Neue eluft Version: eluft T

Ab sofort sind die eluft Maschinen 150, 400 und 600 auch als eluft **T Version** optional lieferbar.

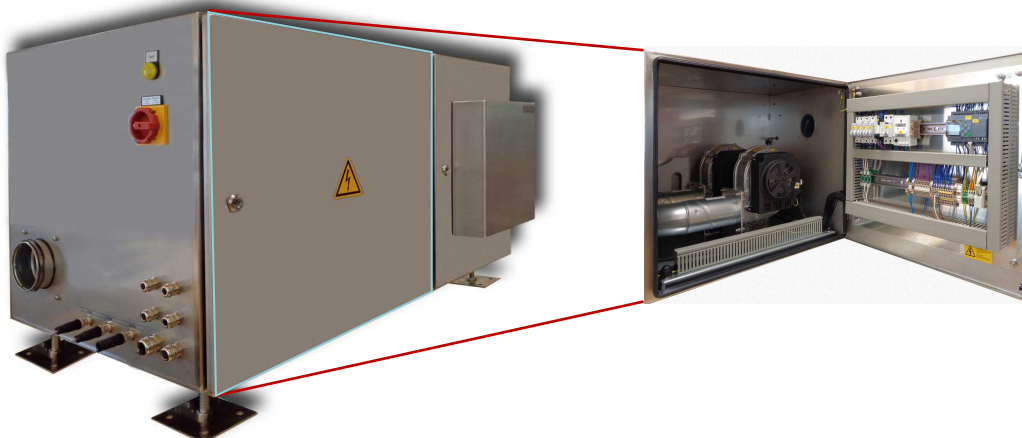
Die neue **eluft T Modelle** haben anstatt der großen Frontklappe nun zwei Türen!

Der Vorteil bei dieser Ausführung ist die leichte Erreichbarkeit der kompletten Elektronik, insbesondere der Logo mit dem kleinen Wartungsdisplay.

Nachteile sind dabei der erschwerte Anschluss von Sensorkabeln an der Schalttafel wegen dem notwendigen flexiblen Türübergang sowie, bei Aufstellung im Freien, dass Regenwasser –im geöffneten Zustand– die Elektronik schädigen kann.
